**Modulo per la presentazione delle osservazioni per i piani/programmi/progetti sottoposti a procedimenti di valutazione ambientale di competenza statale**

ID: Codice procedura (ID\_VIP/ID\_MATTM):10844

Impianto per la produzione di energia elettrica da fonte eolica, costituito da 6 aerogeneratori della potenza complessiva di 37,2 MW, un sistema di accumulo da 25 MW e relative opere connesse in località "Rempillo" nel comune di Pitigliano (GR).

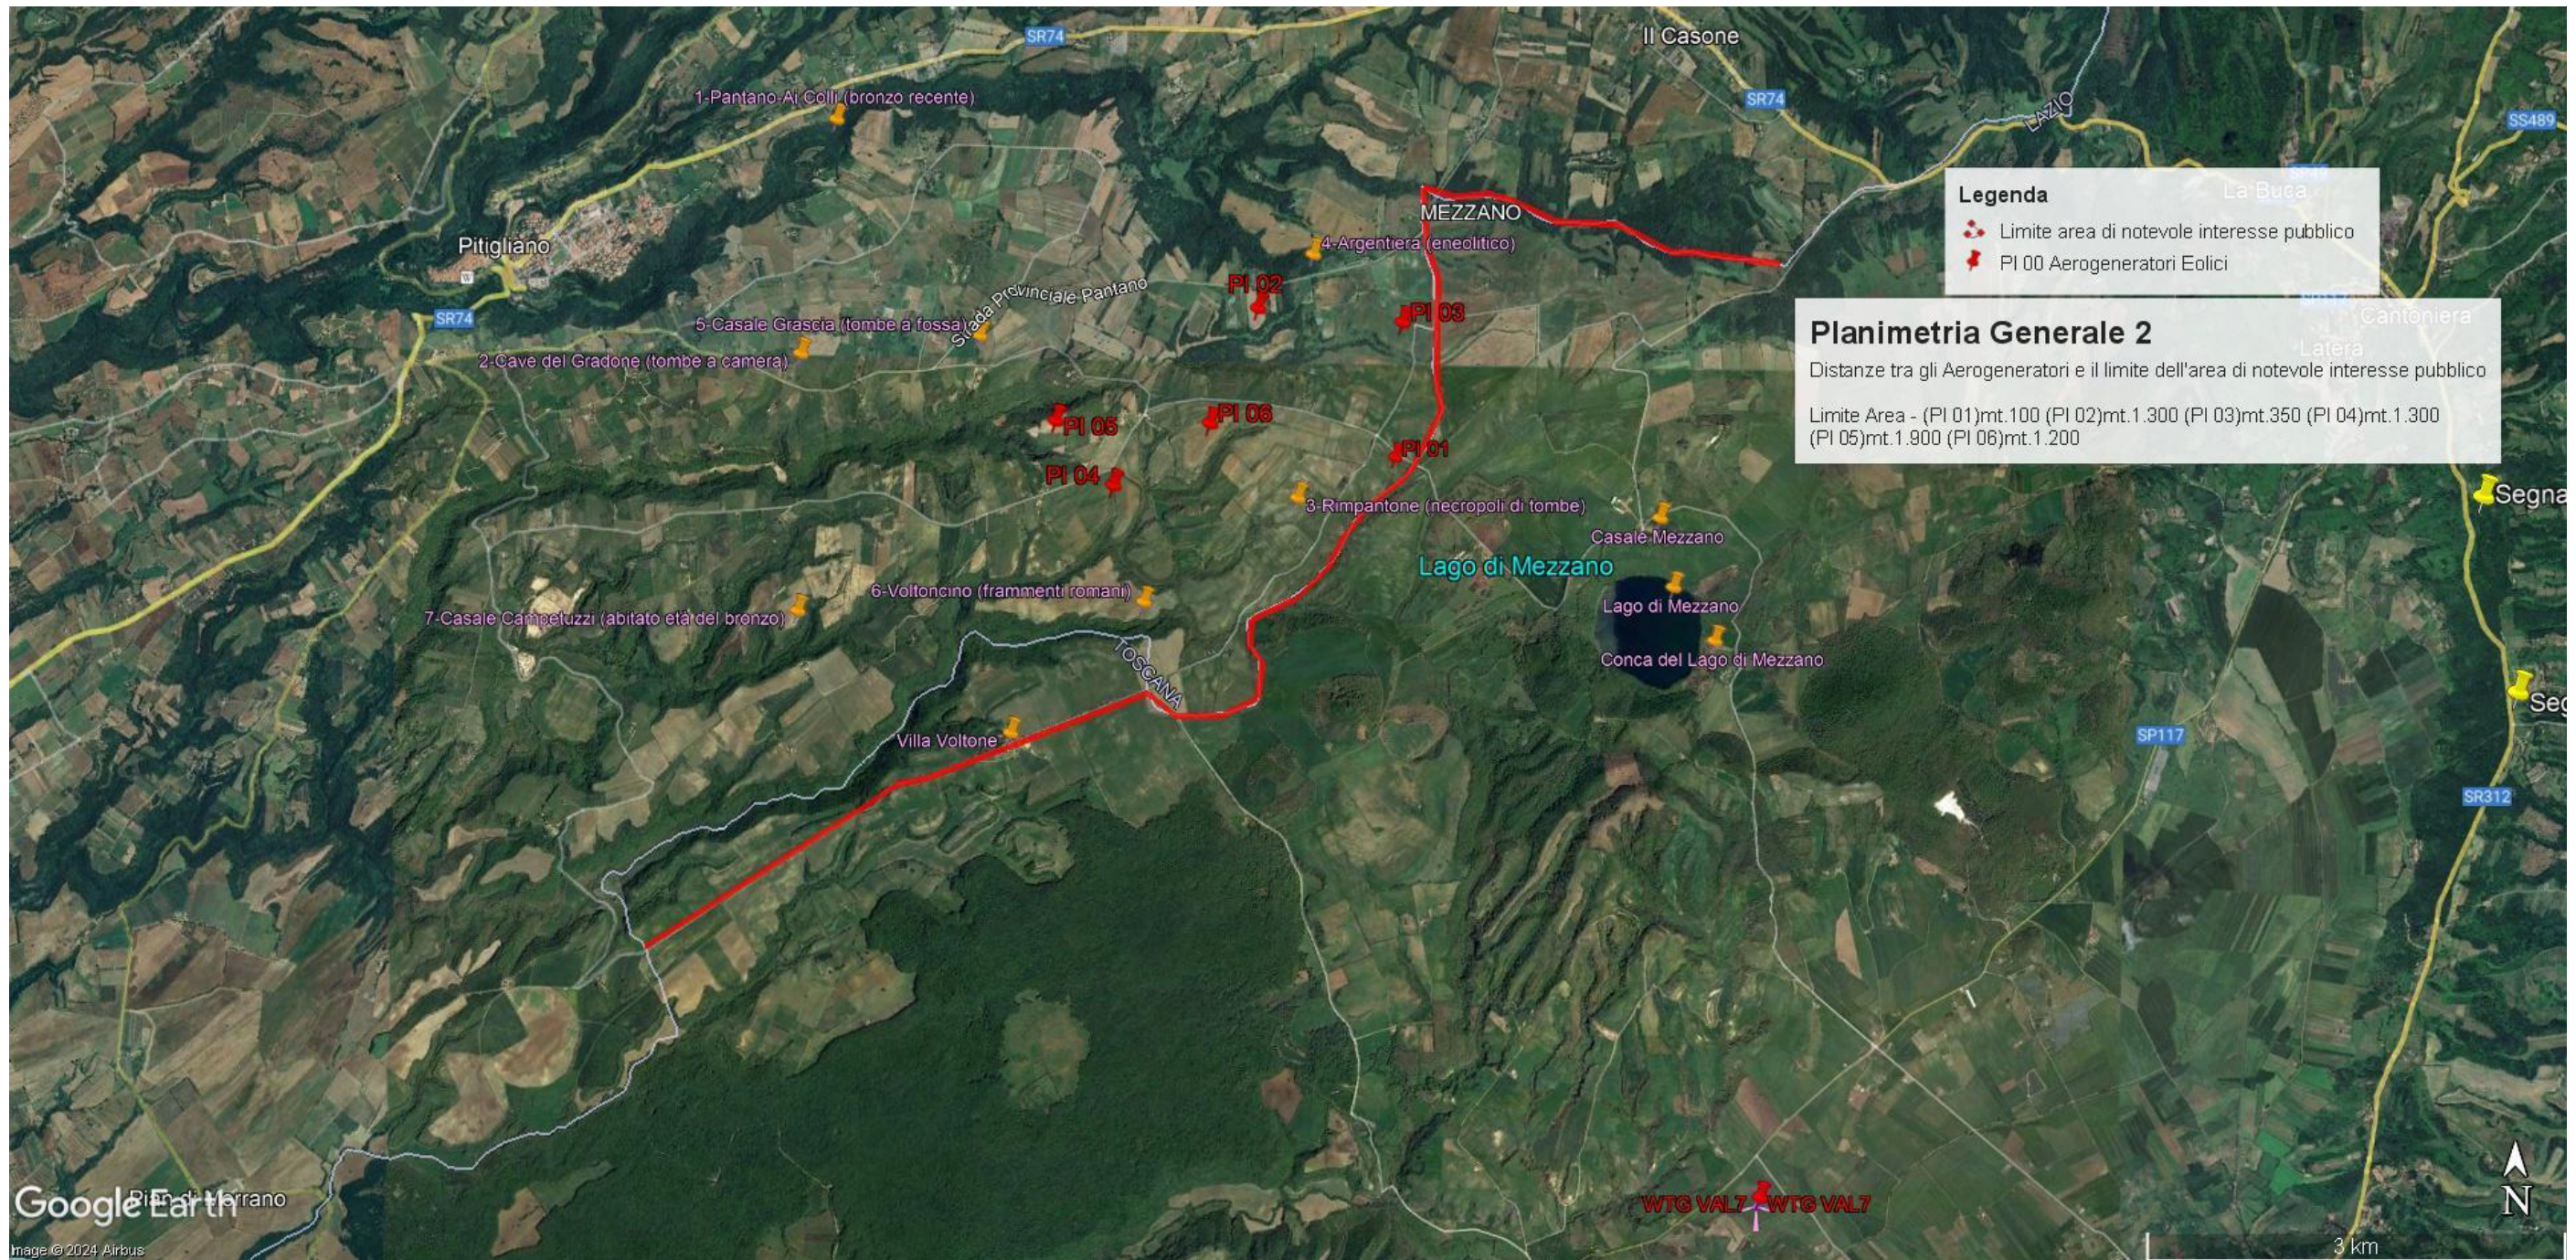
**Immagine n. 1.** Linea rossa indicante il confine Regioni Lazio-Toscana che coincide con parte del Perimetro del **vincolo di notevole interesse pubblico** ex art. 136 Codice Beni Culturali “ **Conca del Lago di Mezzano e territorio circostante**” ed i sei aerogeneratori localizzati con segnaposto rossi da P01 a P06 e ricadenti all’interno delle fasce di rispetto di 3 km dal bene vincolato e quindi in **area non idonea** al loro insediamento ( ex art 20 co. 8 lettera c quater del D.Lgs n. 199/2021 e ss.mm.ii).

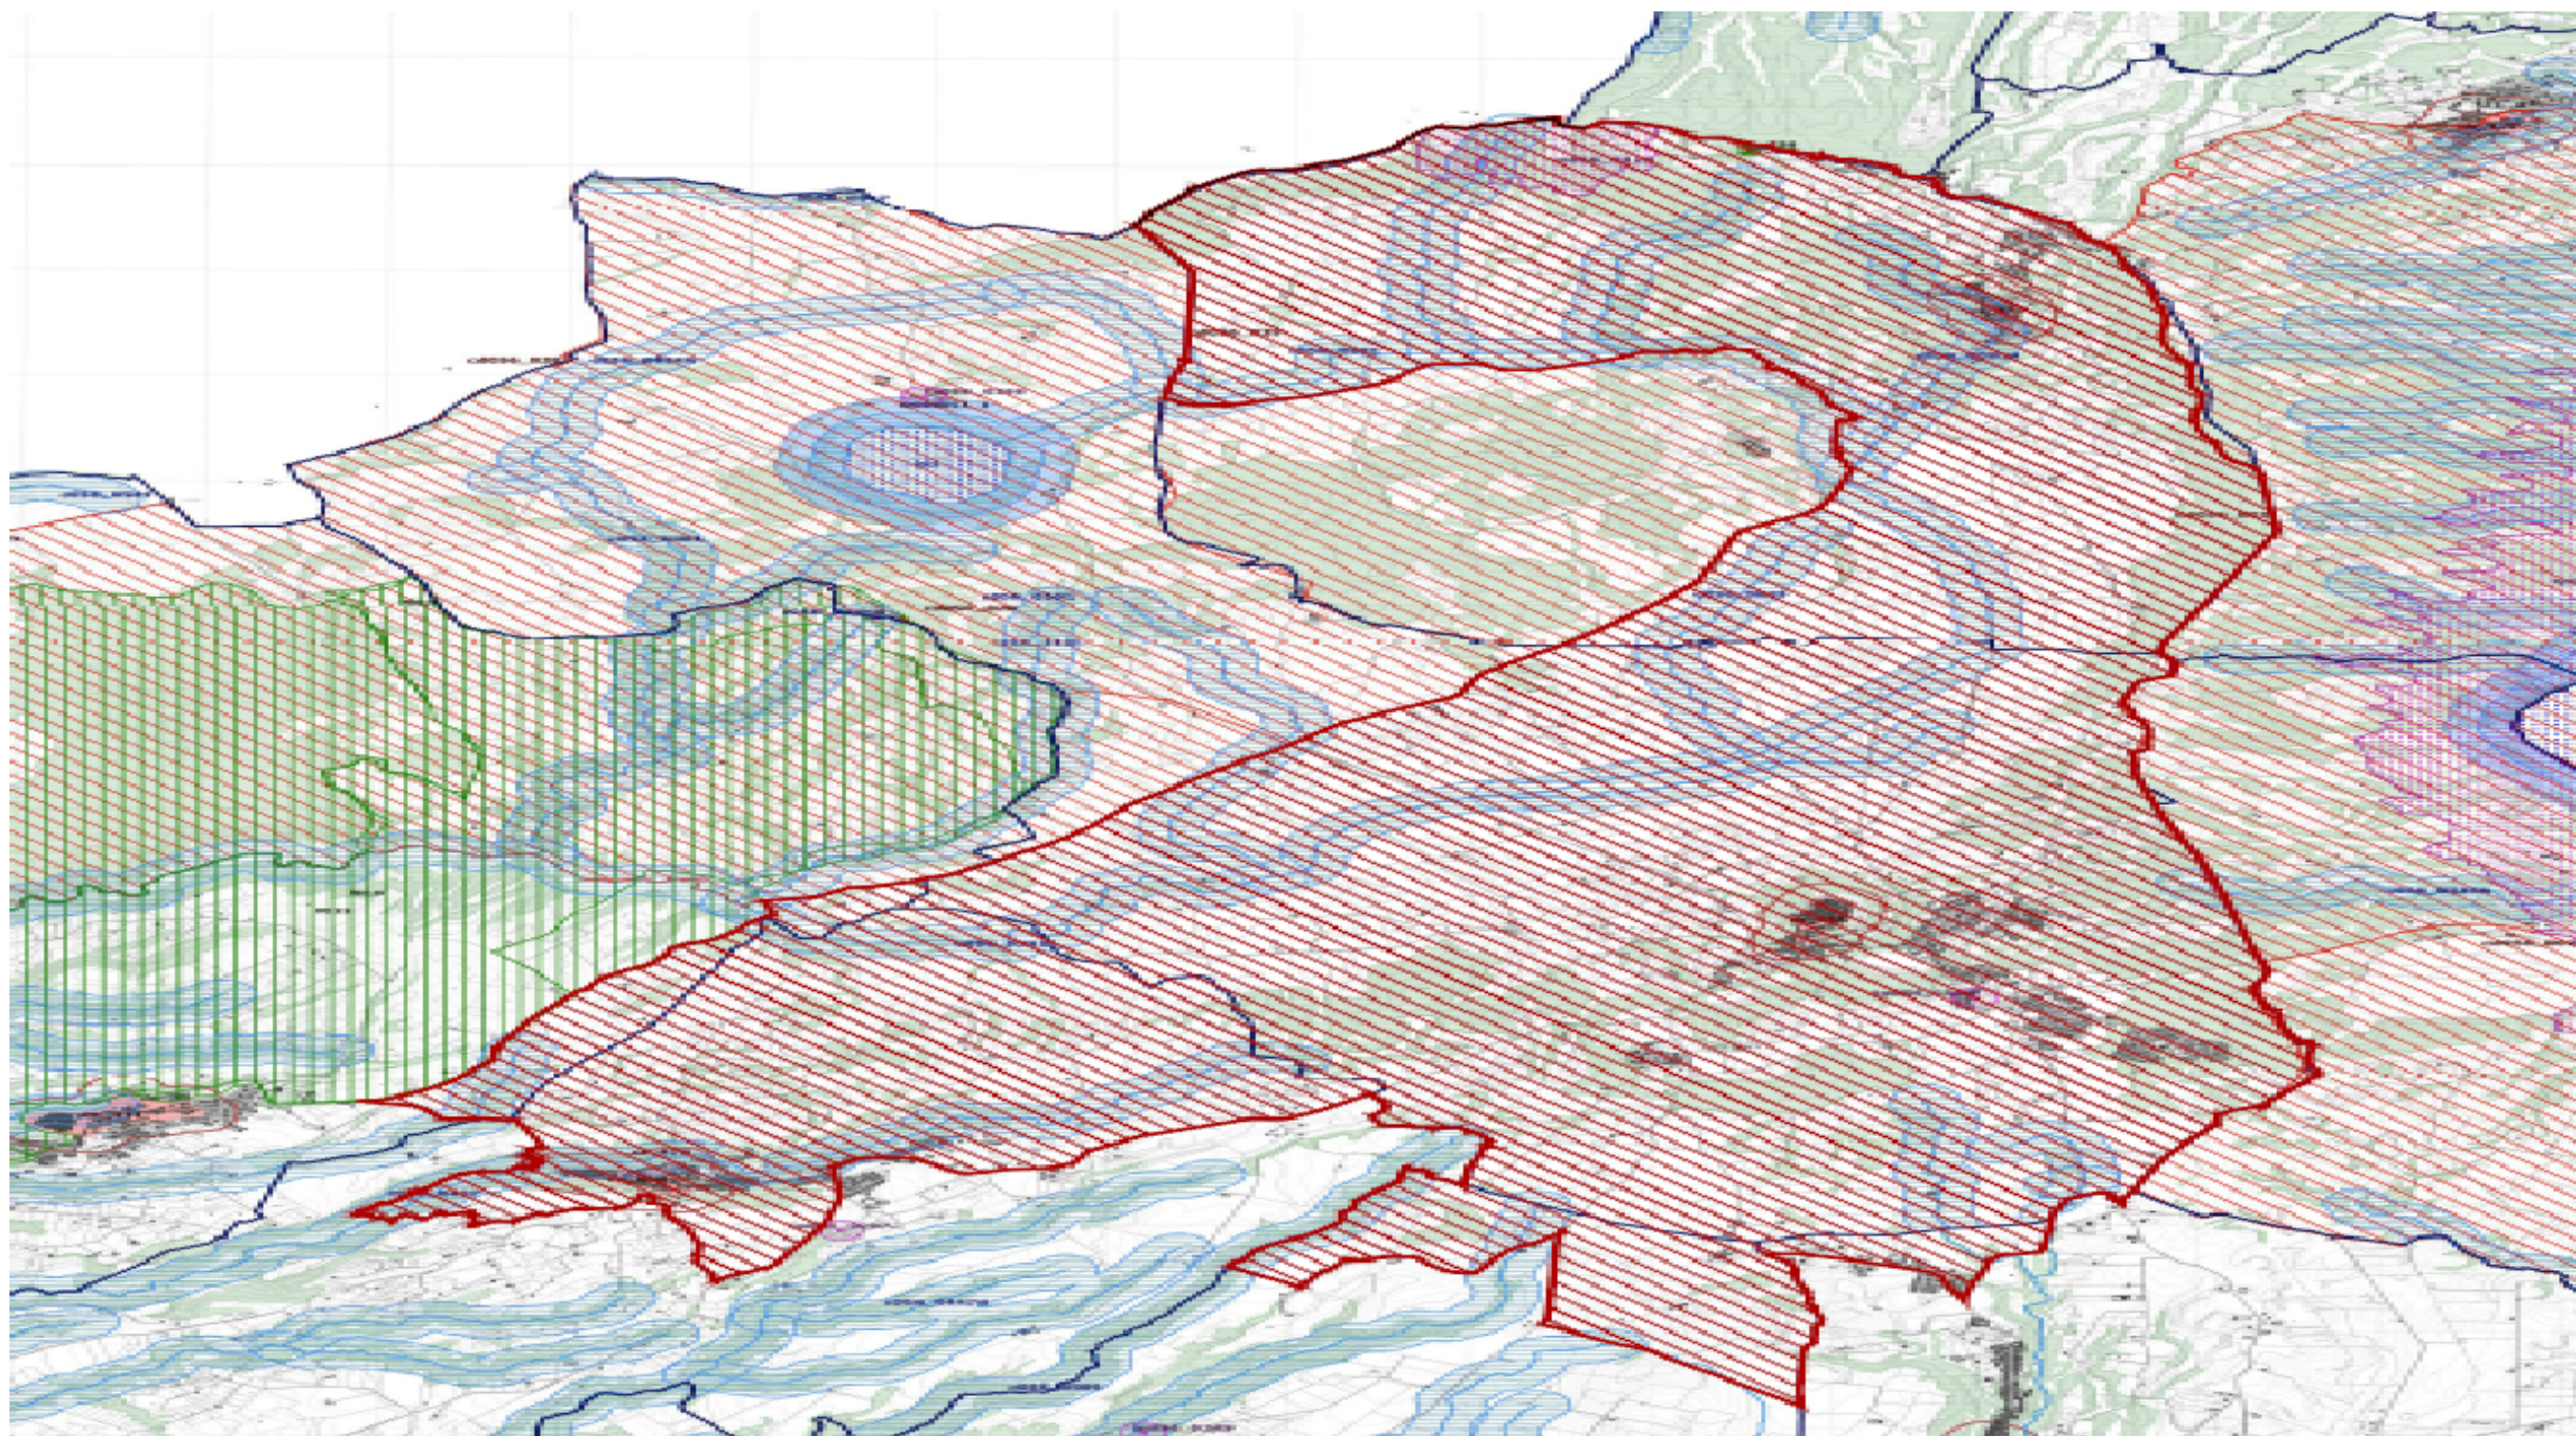
**Immagine n. 2.** *Mappa tratta dalla proposta di nuovo vincolo “Ambito paesaggistico, geologico e geomorfologico dell’orlo della caldera di Latera e delle sue pendici interessate dai centri eruttivi periferici”* ( si veda a riguardo la proposta pubblicata sul sito del MIC in data 09/08/2023) che conetterà le aree di notevole interesse pubblico ex art. 136 del D.Lgs n. 42/2004 “ Conca del Lago di Mezzano e territorio circostante” a sinistra e “Conca del Lago di Bolsena” a destra

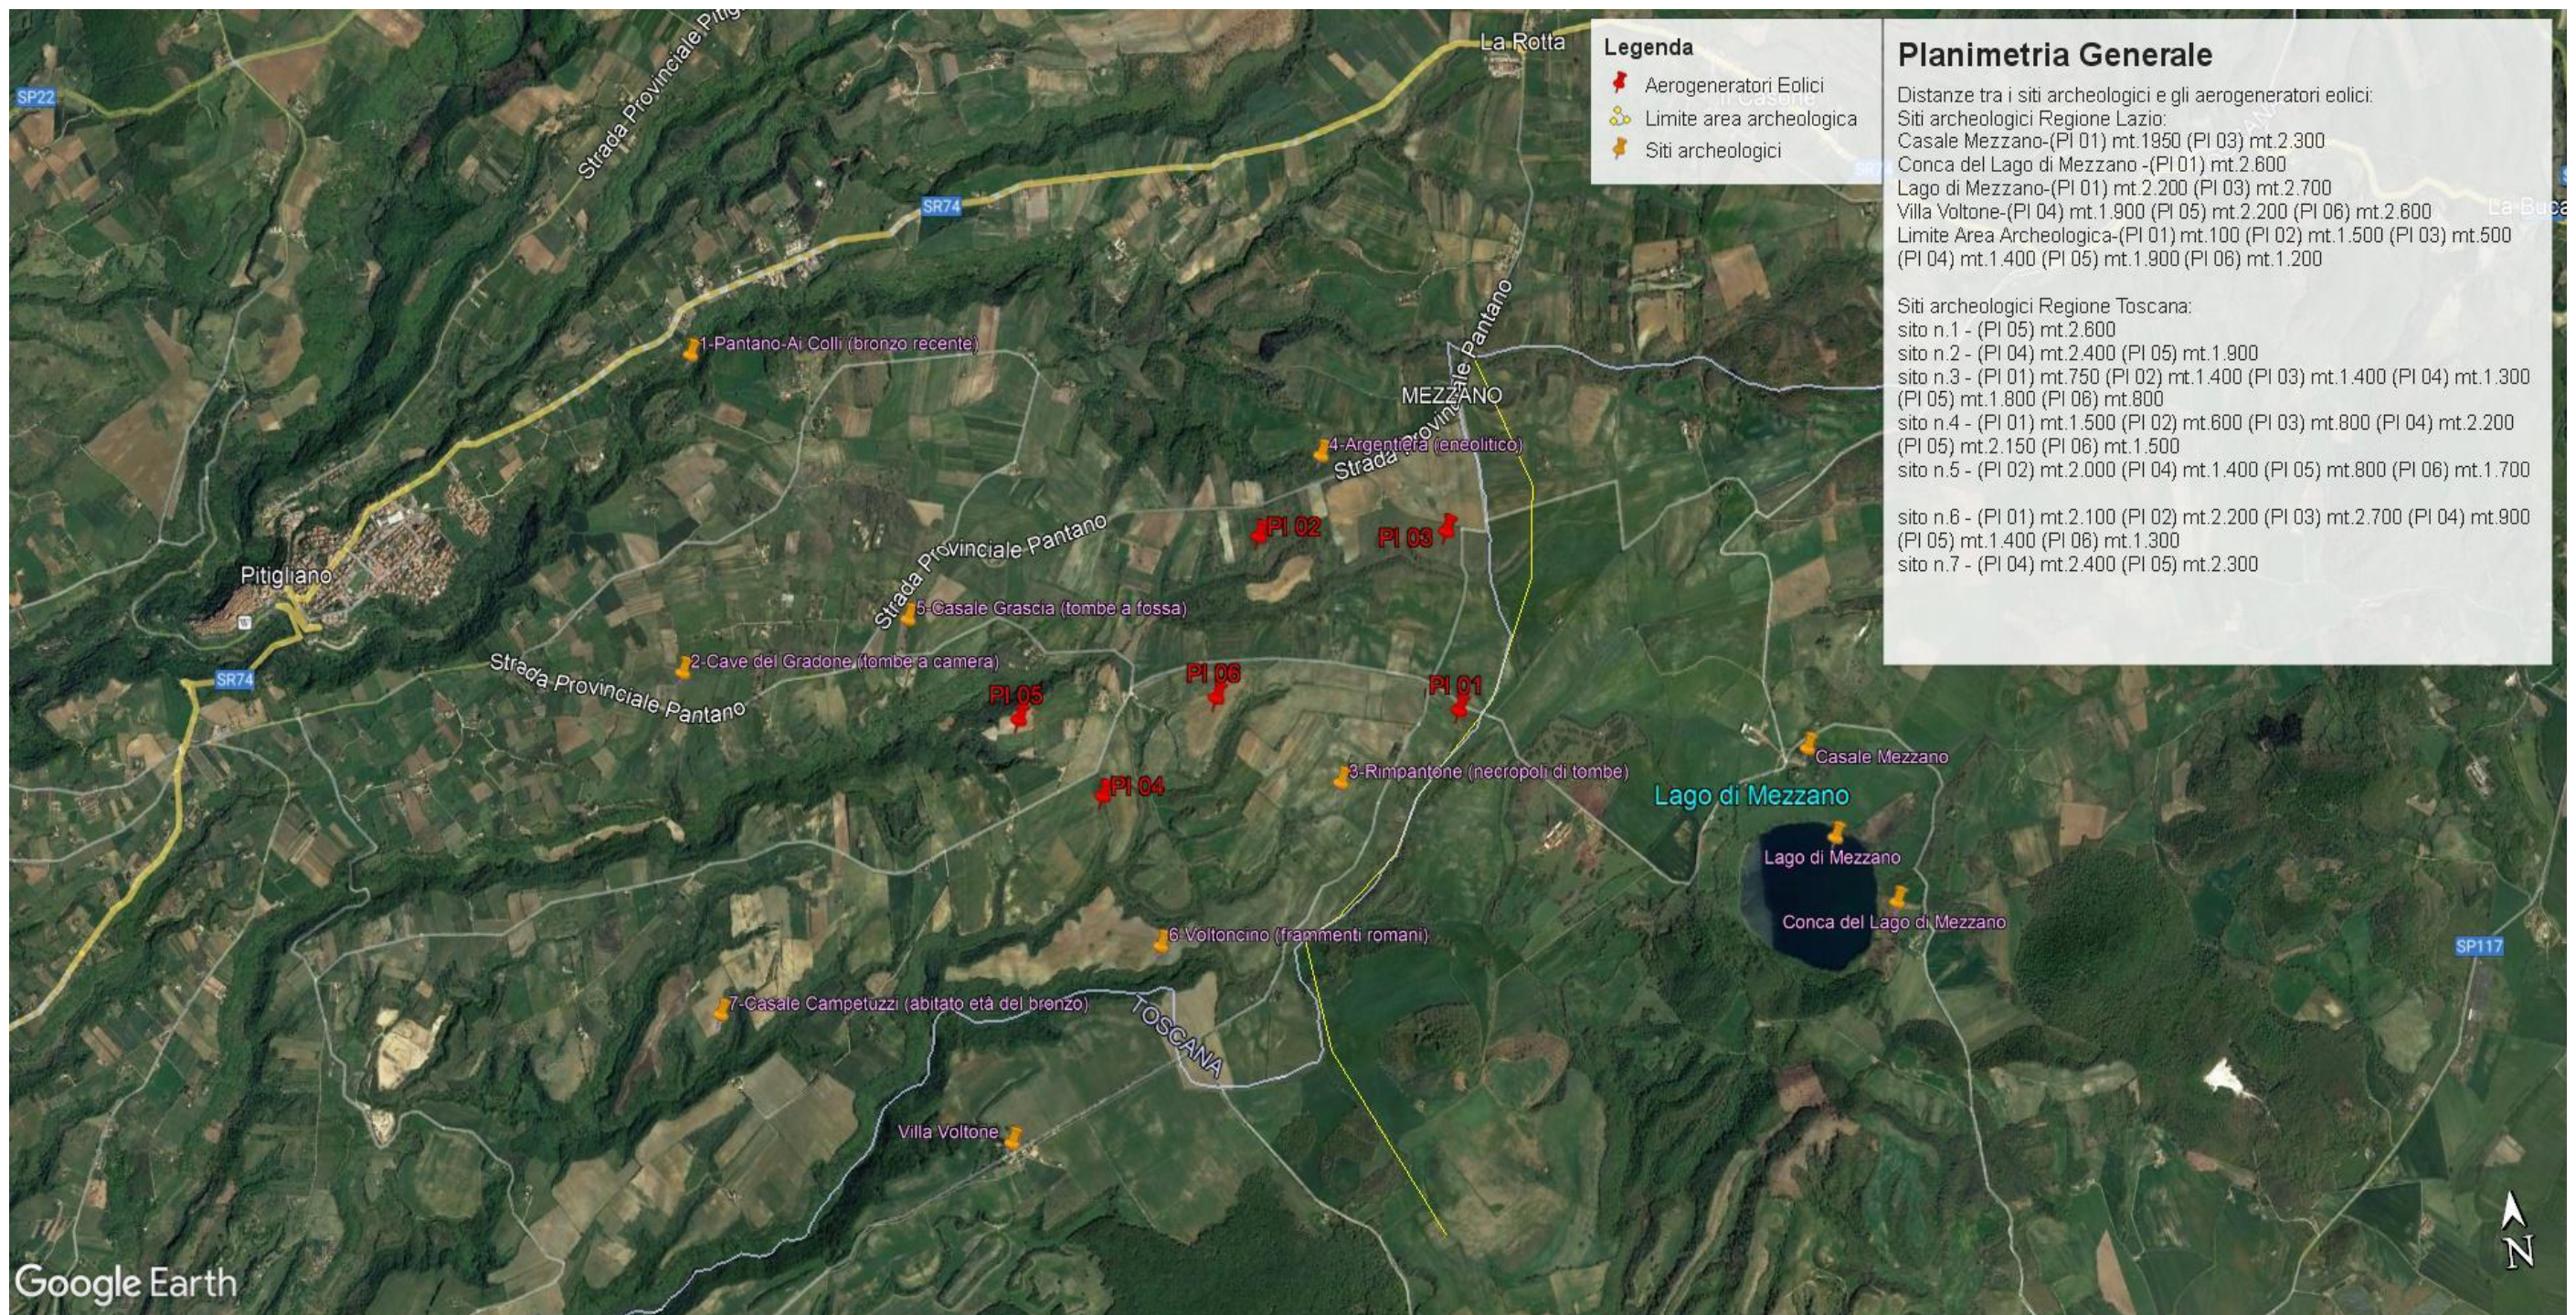
Inoltre, la zona in cui insisterebbe l'impianto eolico industriale Rempillo è compresa nelle fasce di rispetto di 3 km di diversi beni archeologici tutelati dalla parte II del Codice dei Beni Culturali (vedi Allegato, immagine n. 3). Inoltre le pale P04 e P05 ricadono all'interno di un'area archeologica che la Proponente vorrebbe cancellare per il semplice fatto che non è riportata nel documento regionale ma nel documento provinciale come meglio dettagliato nell'Osservazione n. 5. Alla luce di quanto documentato appare chiaro quindi che la collocazione dell'impianto non ha tenuto conto alcuno dei vincoli dell'area nella quale è stato progettato e l'inserimento dell'impianto eolico nel paesaggio e sul territorio non è corretto (Allegato IV delle Linee guida nazionali di cui al D.M dello Sviluppo economico del 10.09.2010).

**Immagine n. 3.** Impatti dei sei aerogeneratori ( in rosso) ricadenti nelle fasce di rispetto dei 3 km dai Beni Culturali ( in giallo) e quindi in **area non idonea** al loro insediamento ( ex art 20 co. 8 lettera c quater del D.Lgs n. 199/2021 e ss.mm.ii). **Inoltre si segnala che le pale P04 e P05 ricadono all'interno di un'area archeologica e quindi in altra area non idonea.**
